Commune de Val Cenis

MODIFICATION No1 DU PLAN LOCAL D'URBANISME

(parking de Bellecombe)

RAPPORT DU COMMISSAIRE ENQUÊTEUR

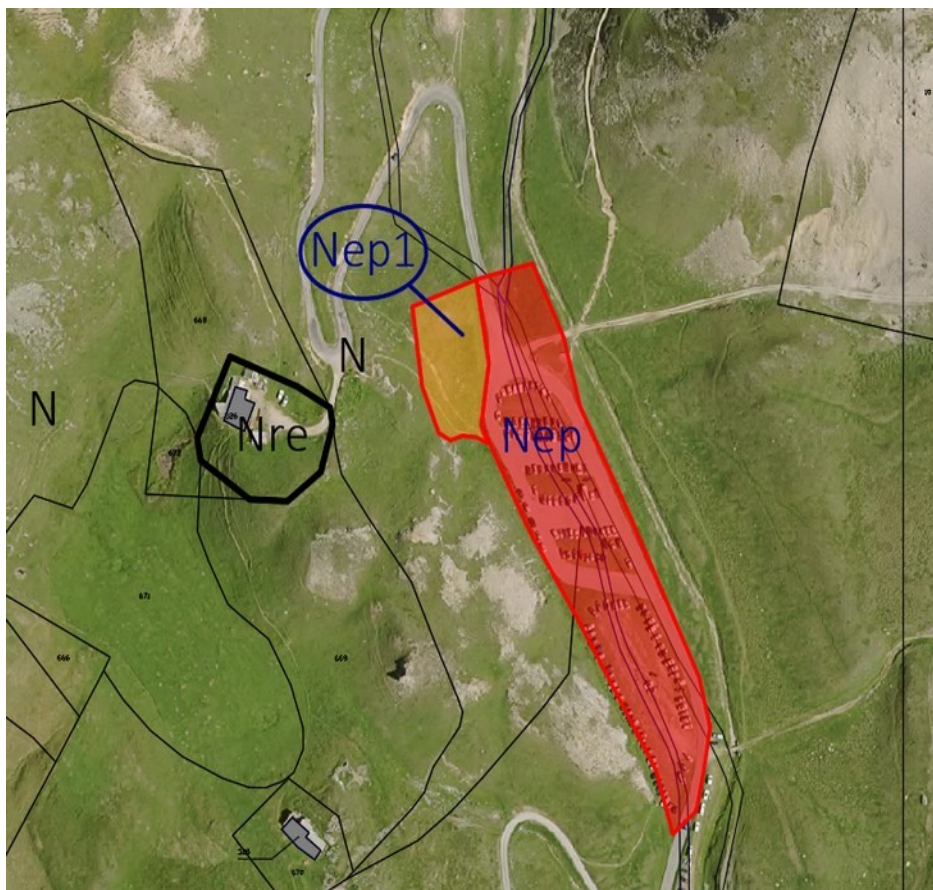
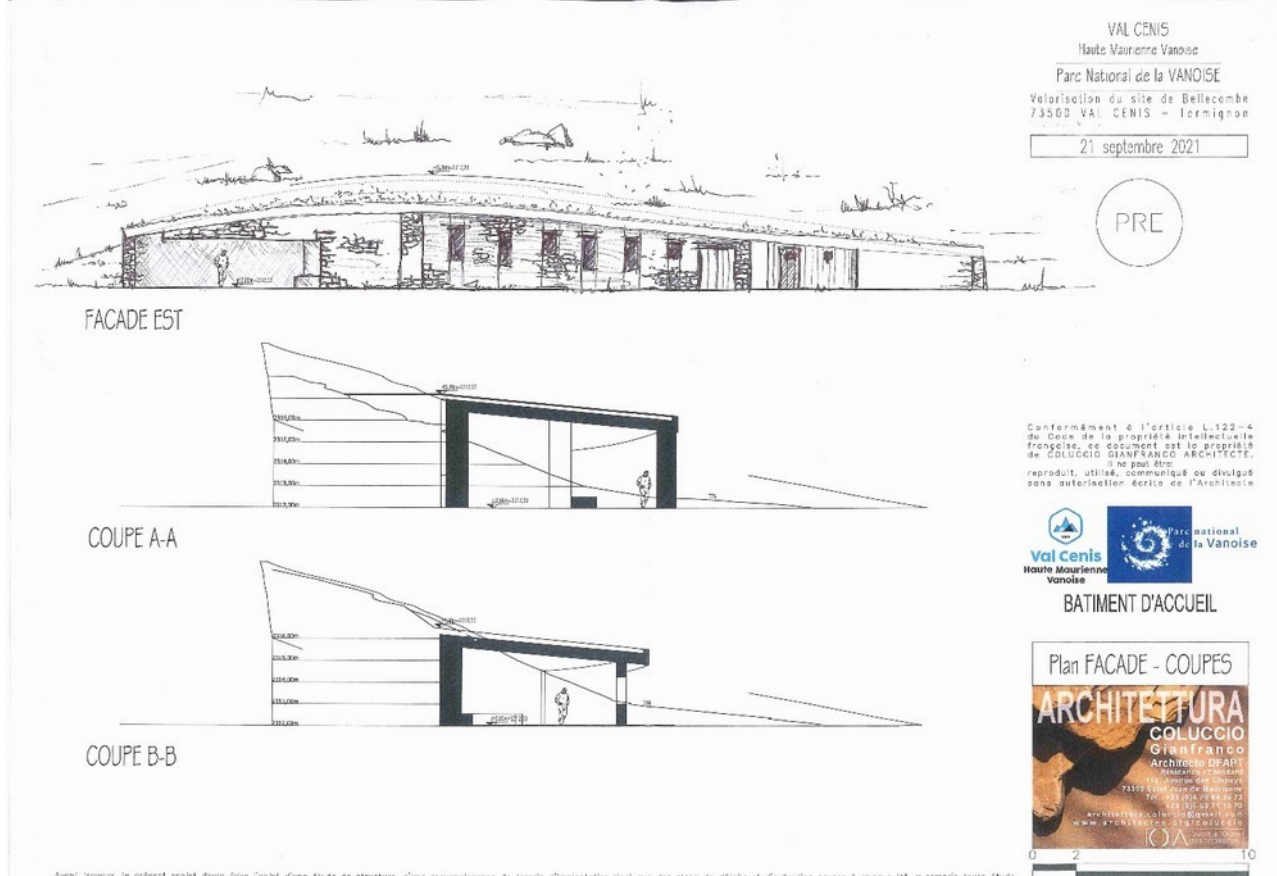
Commentaire du CE : comment sera traitée la gestion des terrassements et des éventuelles déblais ?

Réponse de la commune :

En pages 72 et suivantes, l'analyse des incidences du projet sur les milieux naturels et la biodiversité est faite. Les incidences sur le périmètre des stationnements, qui est déjà ce jour largement remanié, artificialisé et très fréquenté, sont correctement analysées et concluent à des incidences modérées.

A noter qu'en phase travaux, l'aire d'intervention des travaux sera bien balisée, pour la circonscrire aux seuls besoins du projet et éviter toute incidence sur les milieux naturels alentours.

Les choix techniques précis de conception ne sont pas encore définis, ils seront faits en concertation avec le Parc National, en se conformant scrupuleusement à la réglementation du cœur du Parc National de la Vanoise. Le projet ne devra pas occasionner de dommages aux espèces ni aux milieux, à aucun stade du chantier (acheminement des matériaux, phase de travaux, évacuation des déchets) ni lors de l'entretien ultérieur. L'emprise au sol du chantier sera réduite au strict minimum, aucun terrassement ne sera fait en dehors de l'emprise délimitée. Aucun stockage ne sera admis dans l'air de chantier délimité. La délimitation de l'aire de chantier sera réalisée en présence du Parc national de la Vanoise. Les éventuelles stations de flores protégées identifiées seront mises en défens. Aucun stockage de matériel ou de matériaux (y compris déblais) ne sera admis en dehors de l'aire de chantier délimitée.

Une esquisse de principe a été réalisé ci-dessous, sa superficie a été réduite drastiquement, on peut observer la possibilité de réaliser un bâtiment semi-enterré sans mobiliser de gros terrassements.

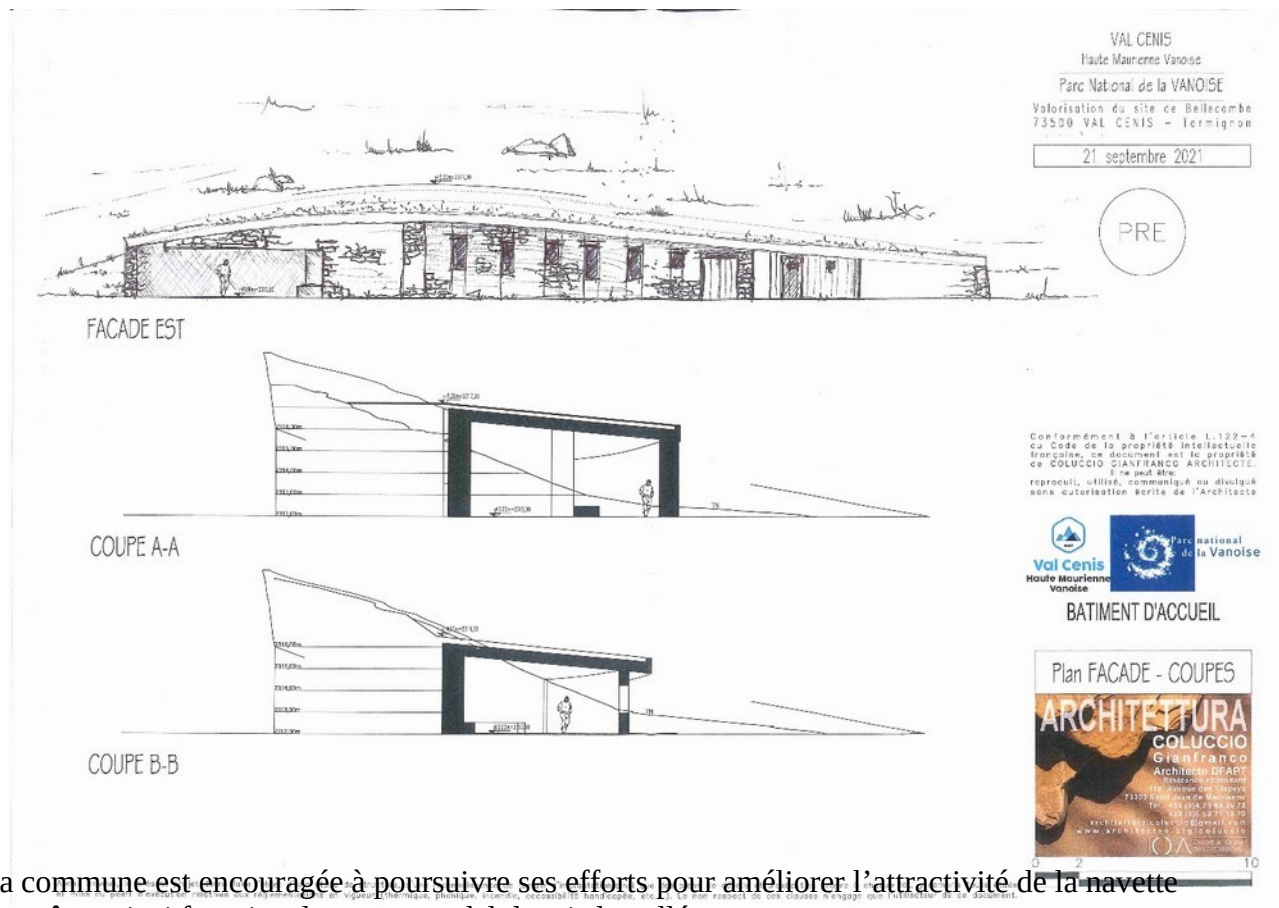
Pref2- le règlement devra spécifier clairement que le bâtiment sera réalisé en semi-enterré dans le versant.

Commentaire du CE: Cette obligation n'apparaît pas dans le projet de règlement. De plus, il aurait été souhaitable que le dossier présente au moins un profil en travers illustrant la possibilité technique d'une telle construction semi-enterrée.

Réponse de la commune : Le règlement fera donc explicitement référence à un bâtiment semi-enterré. Ci-dessous une première esquisse de principe avec des coupes identifiant le terrain naturel et le terrain après travaux validant ce principe de construction. Le bâtiment présenté ci-dessous est beaucoup plus grand que celui qui sera réalisé.

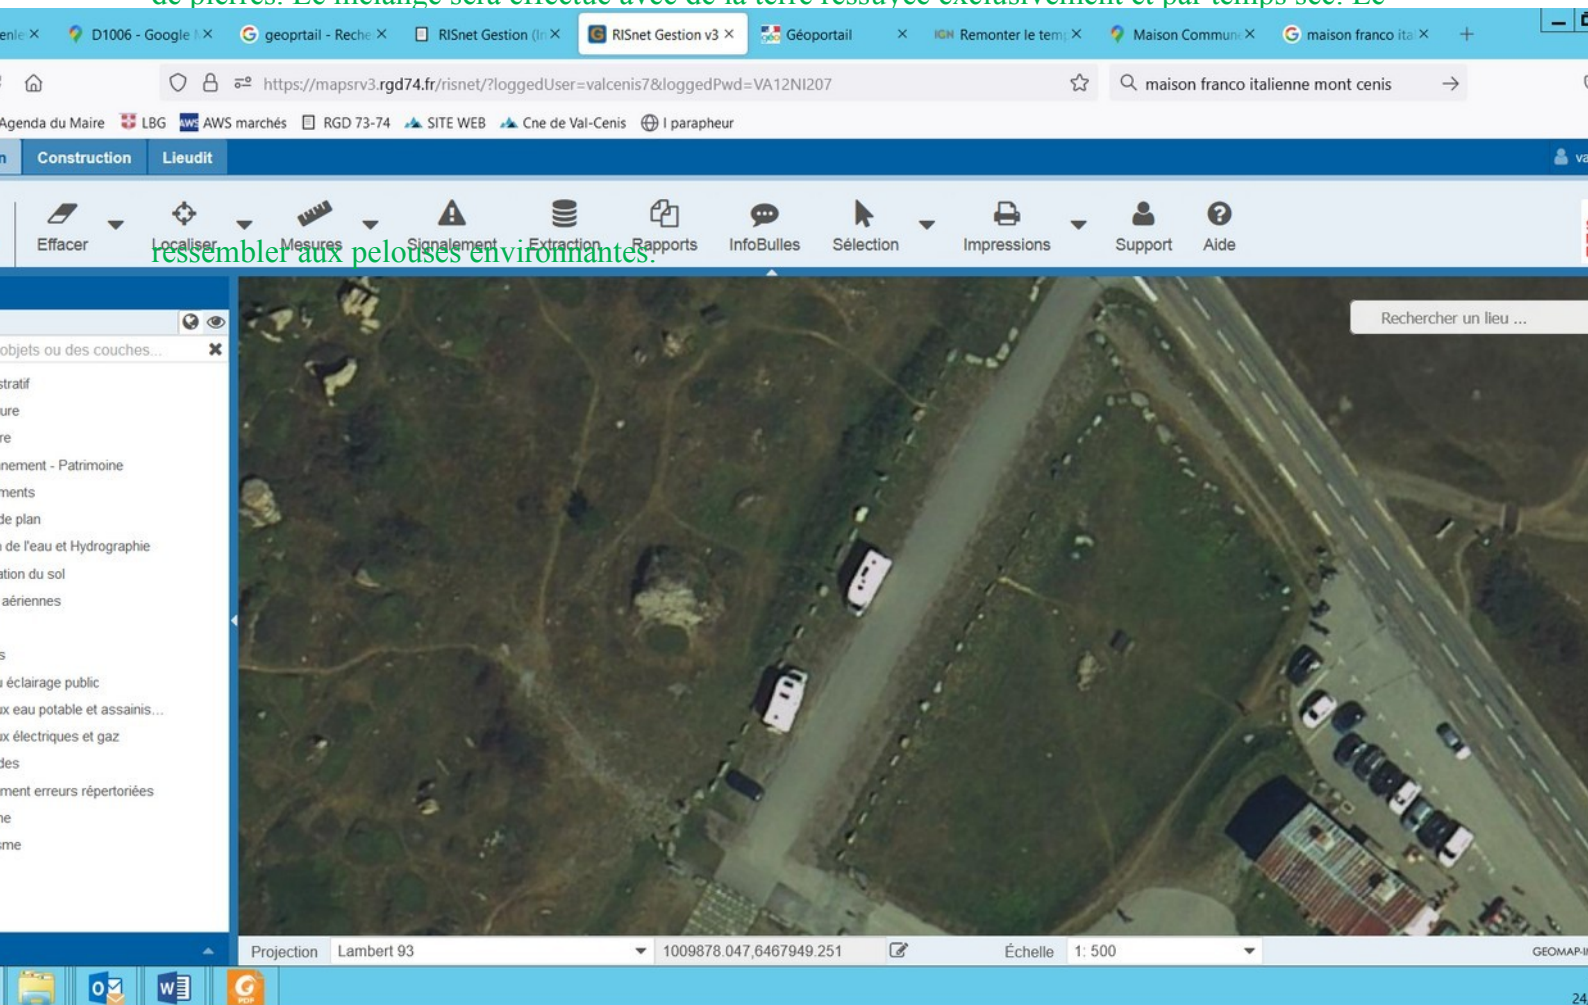
Le dossier prévoit que les parkings seront réalisés en terre-pierre ensemencé. J'aimerais avoir des précisions sur cette technique, et connaître des exemples réussis de tels aménagements ainsi que leur évolution dans le temps.

Réponse de la commune : Caractéristiques, le mélange sera composé de terre végétale et de pierres de granulométrie 0/31,5 ou 100/150, soigneusement lavées et débarrassées des fines.

Mise en œuvre : La terre et les pierres seront mélangées dans la proportion de 30% de terre et 70% de pierres. Le mélange sera effectué avec de la terre ressuyée exclusivement et par temps sec. Le
